DODATEK Č. 1 K SMLouvĚ O DíLO „III/13213 Počátky, ul. Žižkova

Číslo smlouvy objednatele: 121/2019/SFDI/ZPŘ/PE/S

Evidenční list Změny stavby

Název a evidenční číslo Stavby :
III/13213 Počátky, ul. ŽižkovaČíslo SO/PS /
číslo Změny SO/PS:
SO 101Číslo ZS:
001Název stavebního objektu/provozního souboru (SO/PS): **SO 101**Strany smlouvy o dílo na realizaci výše uvedené Stavby uzavřené dne (dále jen Smlouva):
Objednatel: Krajská správa a údržba silnic Vysočiny, příspěvková organizace, Kosovská 1122/16, 586 01 Jihlava
Zhotovitel: STRABAG a.s. Kačírkova 982/4, 158 00 Praha 5

Čára
zrnitosti
směsi
kameniva

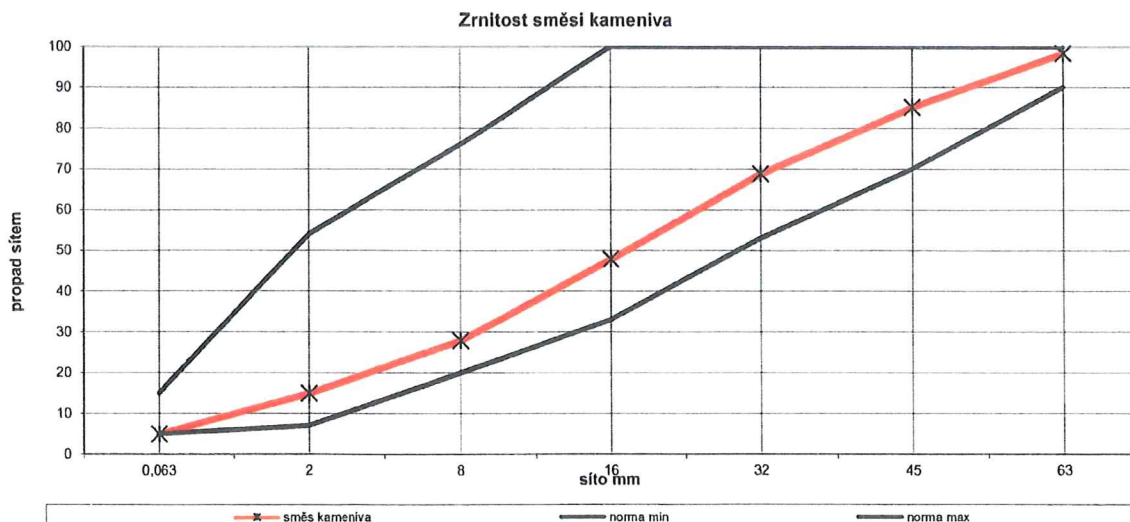
Navržená výměna aktivní zóny v km 0,020 - 0,260 bude provedena z vytěženého stávajícího penetračního makadamu s přidáním jemné složky (ŠD 0/32) - viz. Průkazní zkouška doklad č.2.

Na této vrstvě bude provedena recyklace za studena (viz. - doklad č.3). Dále bude vypuštěna vrstva z SC C 8/10 a nahrazena vrstvou ze ŠD (0/32).

návrh směsi

Tloušťka recyklace je požadována objednatelem. Je nutné zhutnit adekvátními prostředky.
